**Informe Consolidado de Solicitud de Aclaraciones, Rectificaciones y/o Ampliaciones
Complementario al Estudio de Impacto Ambiental del Proyecto "Línea 8 Metro De Santiago"**

Nombre del Titular : EMPRESA DE TRANSPORTE DE PASAJEROS METRO S.A.
Nombre del Representante Legal : Melina José Ibáñez Elizalde
Dirección : AV. LIBERTADOR BERNARDO O HIGGINS 1414

El presente Informe Consolidado de Solicitud de Aclaraciones, Rectificaciones o Ampliaciones al Estudio de Impacto Ambiental del proyecto "Línea 8 Metro De Santiago", contiene las observaciones generadas en virtud de la revisión de la Adenda.

1.5.1 Estación Terminal Sur

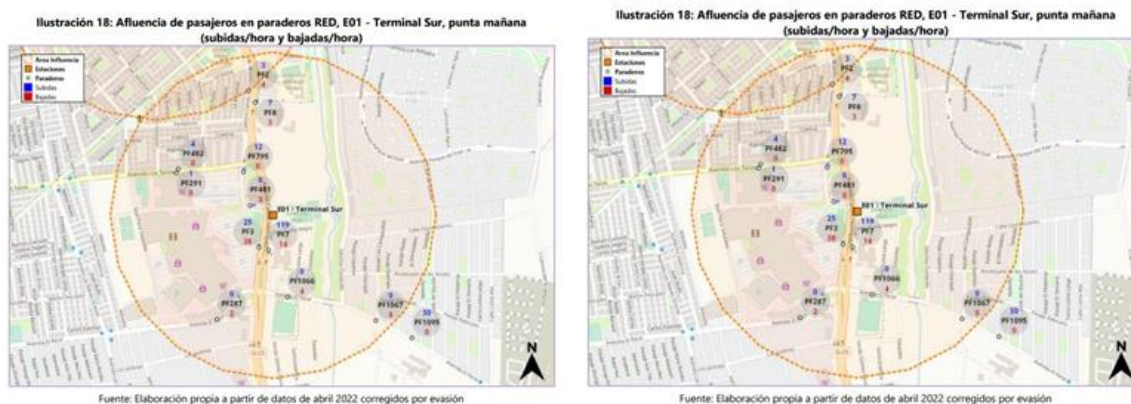
- a) Se pide aumentar capacidad de veredas al sur de los accesos a la estación, por ambos costados de Camilo Henríquez, dada la relevancia de los flujos peatonales observados.

- b) Por la ubicación de la estación, esta servirá de conexión para sectores del surponiente de Puente Alto, además de San José de Maipo (comuna a la que podría extenderse la cobertura de Red en unos 10 años más) y otras localidades más distantes. Por lo tanto, se pide considerar dentro de las propuestas una zona para que los buses (urbano y rurales) puedan realizar regulación y también retornos hacia sus trazados de regreso. Dicha zona puede ser presentada en un plano o esquema.

1.5.3 Rojas Magallanes

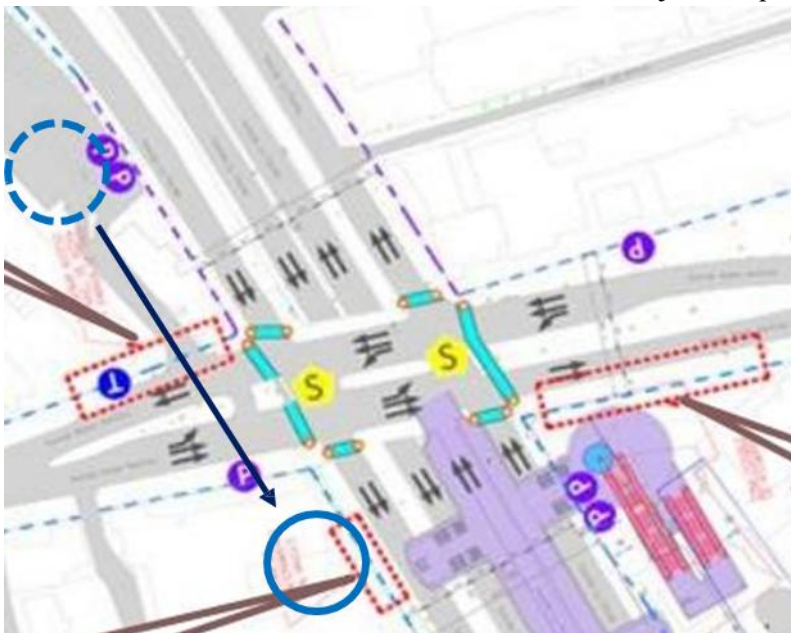
- Trasladar parada PE536 al oriente de Av. La Florida, para permitir la instalación de andenes y refugios acordes al intercambio metro-bus.

Se reitera que las observaciones siguen siendo relevantes, ya que, de acuerdo con las conclusiones del análisis de la estación, “El impacto principal de la estación E04 se reflejará en el aumento de la movilidad peatonal y en la presión sobre los paraderos de transporte público.”

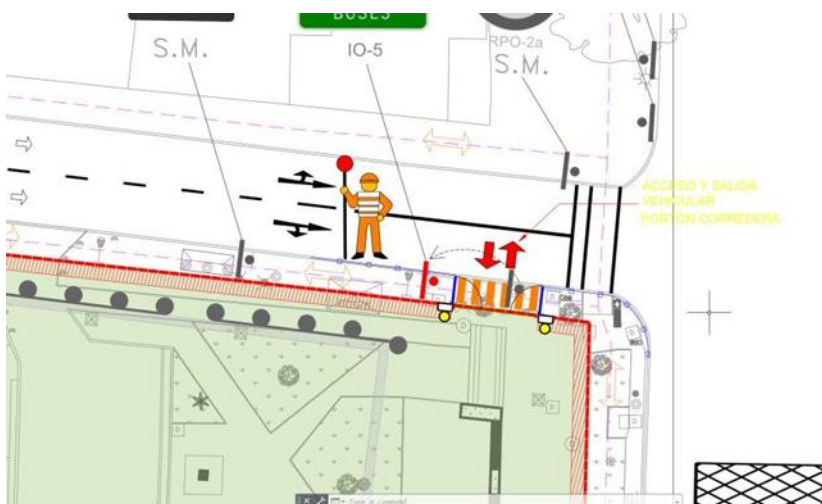
3.15. En relación con la respuesta 3.47 de la Adenda Complementaria se observa que existe incongruencias entre la respuesta entregada y los resultados expuestos en los anexos técnicos. Al respecto, en la respuesta general se indica que el Proyecto no genera impactos significativos que requieran medidas adicionales de mitigación en superficie, y que las adecuaciones propuestas son suficientes. Además, se argumenta que las solicitudes planteadas corresponden a obras fuera del alcance del Proyecto, bajo la premisa de que Metro solo debe hacerse cargo de impactos subterráneos. Sin embargo, en el Anexo 03-02 de la Adenda Complementaria, en prácticamente todas las estaciones (14 en total), se reconoce expresamente que la operación del Proyecto producirá impactos relevantes en superficie, tales como:

- Presión sobre paraderos y cruces peatonales
- Aumento del uso de paraderos
- Incremento de la movilidad intermodal

Por ejemplo, en el punto 5.1.4.6 “Conclusión y Obras Requeridas” (pág. 70) del Anexo 03-02 de la Adenda Complementaria, se señala que el funcionamiento de la estación E01 Terminal Sur producirá un incremento de la movilidad intermodal, reflejado en la presión sobre aceras, cruces peatonales y una mayor utilización de paraderos de buses. Estas conclusiones no coinciden con la afirmación de que no existen impactos significativos ni necesidad de medidas adicionales, y demuestran que los efectos en superficie son reales y deben ser abordados. Por lo tanto, se solicita reconsiderar las observaciones planteadas, incorporando las medidas necesarias para garantizar la funcionalidad del sistema, la seguridad peatonal y la adecuada integración modal en superficie. Junto a ello se solicita que las respuestas sean autocontenidas, para dar una mayor facilidad de lectura y entendimiento a las observaciones realizadas.

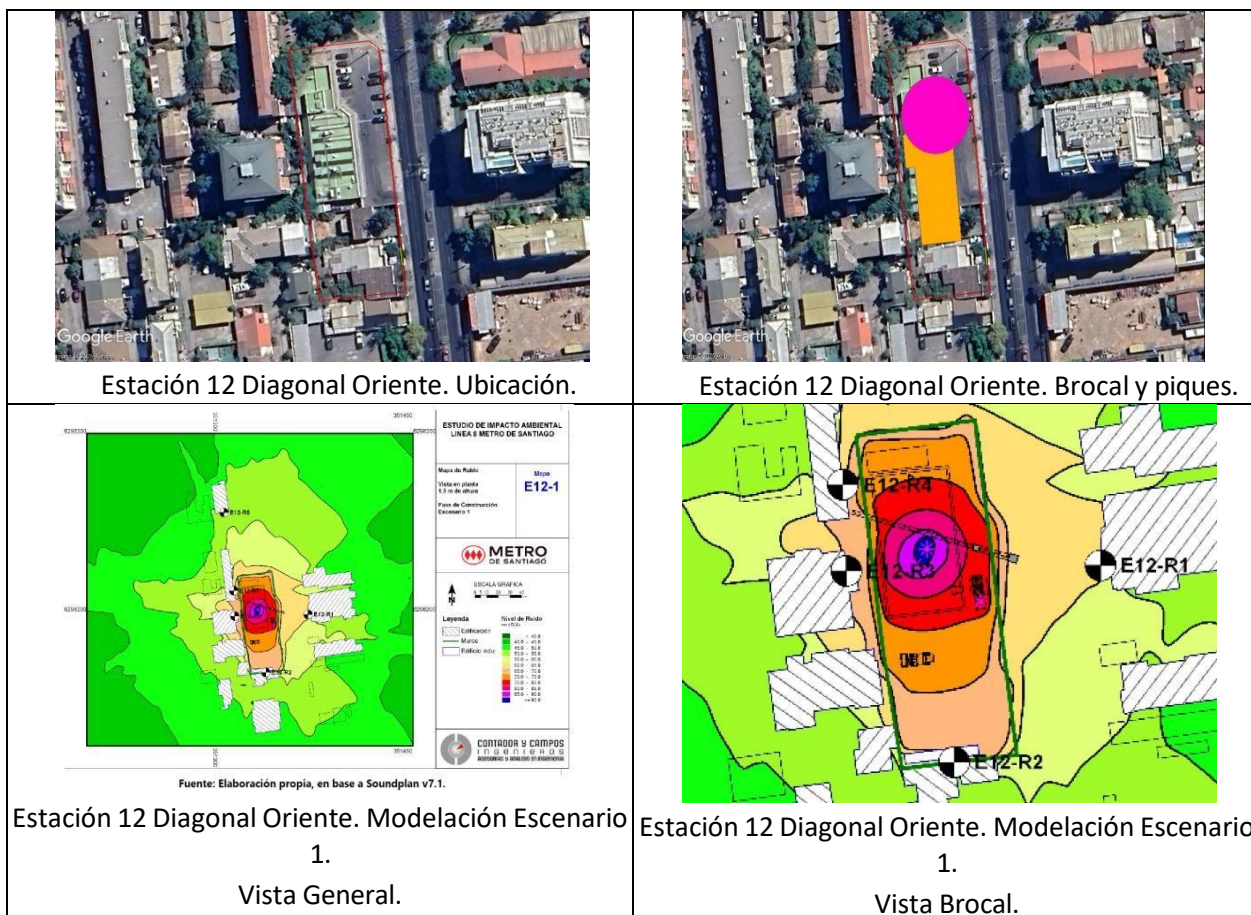
- a) Aclarar la nomenclatura de los pozos indicada en la citada Tabla 3-9 de la Adenda (ver imagen sin número en la respuesta 3.1 de la Adenda Complementaria), considerando que en la imagen los pozos identificados como Pozo 1, Pozo 4 y Pozo 5 se presentan con la denominación Pozo N1, Pozo N4 y Pozo N5, respectivamente. Asimismo, se advierte la existencia de un pozo denominado P3 y otro denominado Pozo N3, lo que genera confusión en la interpretación.

- b) Presentar la profundidad del nivel freático en que fueron tomadas las muestras de la citada Tabla 3-9 de la Adenda.
- c) En el caso de los puntos P3 y P66, presentar información actualizada de la caracterización físico-química, especificando la profundidad del nivel freático en que fueron tomadas las muestras. Además, se solicita presentar un análisis de la relación entre la profundidad del nivel freático y las obras del proyecto en estos puntos, para descartar su interacción o en su defecto, plantear las medidas de gestión adecuadas para el afloramiento de aguas con presencia de coliformes fecales y *Escherichia coli*.

- d) Aclarar los criterios de representatividad y validación analítica aplicados en la elección de la información de calidad del agua subterránea a presentar. Además, se solicita indicar los motivos de descarte por cada pozo presentado en la Figura 3-14 de la Adenda y no considerado en la presentación de información de calidad del agua (Tabla 3-9 de la Adenda).

Imagen: Perfil propuesto para avenida Camilo Henríquez

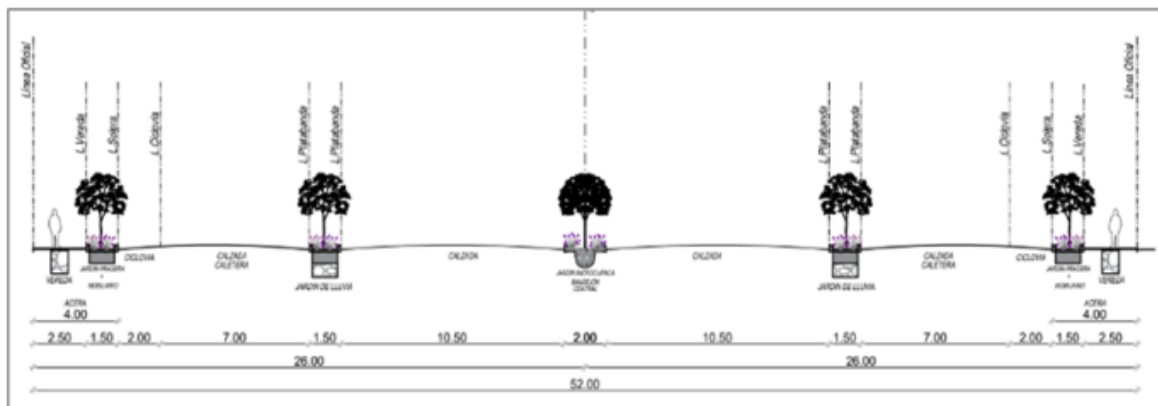
11.1. En consideración a la respuesta 13.4 de la Adenda Complementaria, y lo indicado en el Of. Ord N°1649 de fecha 31 de diciembre de 2025, emitido por la Municipalidad de Puente Alto, se reitera al Titular ampliar y complementar información respecto a las estaciones E01 y E02 y lo graficado en planimetría adjunta en Anexo 1-6, indicando que los predios donde se emplazarán las futuras estaciones de metro se encuentran afectas a la declaratoria de utilidad pública por el ensanche de Camilo Henríquez y Avenida Diego Portales, Comuna de Puente Alto, respectivamente.

En ese sentido, se sugiere incorporar como medida la ejecución de las obras de urbanización correspondientes, a modo de consolidar la vialidad estructurante planificada en el Plan Regulador Comunal (PRC/2003) y el Plan Regulador Metropolitano de Santiago (PRMS). A Continuación, se indican la propuesta a desarrollar para dichas vialidades:

inferior a 14 m de ancho. • Deberá considerar aceras a ambos costados de 3,5 m de ancho, en su condición más desfavorable.	(o bandejón) de 6 metros. Cada calzada deberá contar con un ancho de 2 metros para el desarrollo de ciclovías, según características establecidas en el Art. 2.3.2 bis de la OGUC. • Considerar aceras de 8,0 metros de ancho, con veredas de 3,0 metros de ancho. • En las platabandas y mediana considerar soluciones de Jardines de lluvia (ver ANEXO:REFERENTES).
--	--	---	---

Imagen: Perfil propuesto para avenida Diego Portales

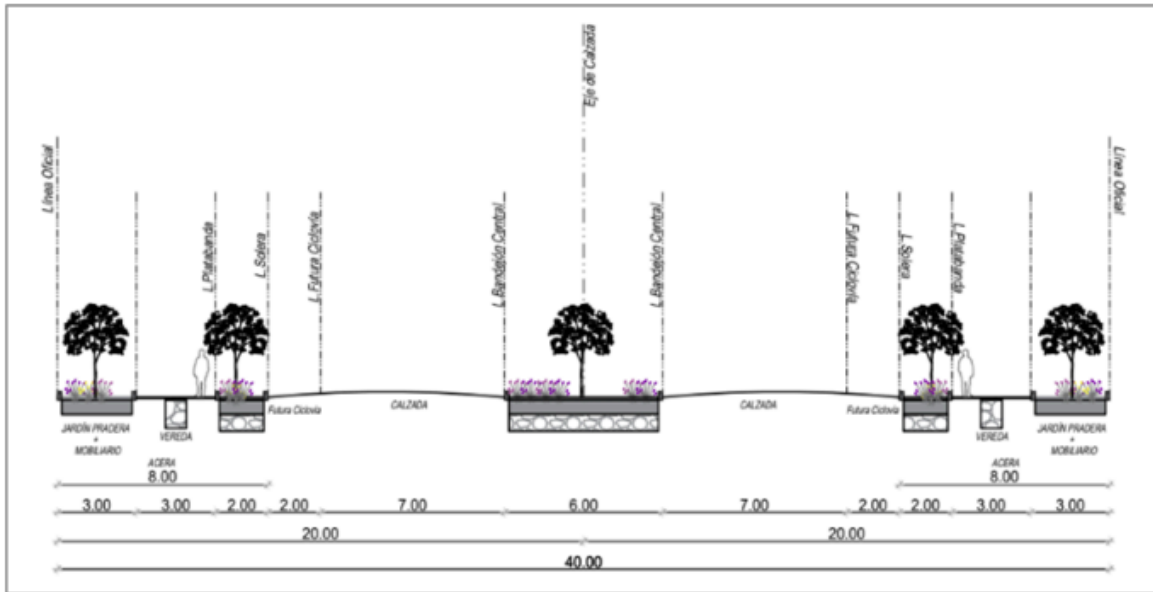
Lo anterior resulta relevante, considerando que el flujo peatonal y vehicular aumenta en los entornos de las estaciones de metro. De esta manera, las calles locales de las vías expresas permitirían generar zonas de circulación con velocidades de diseño menores (entre 20 y 30 km/h), de acuerdo con lo establecido en el Artículo 2.3.2 de la OGUC.
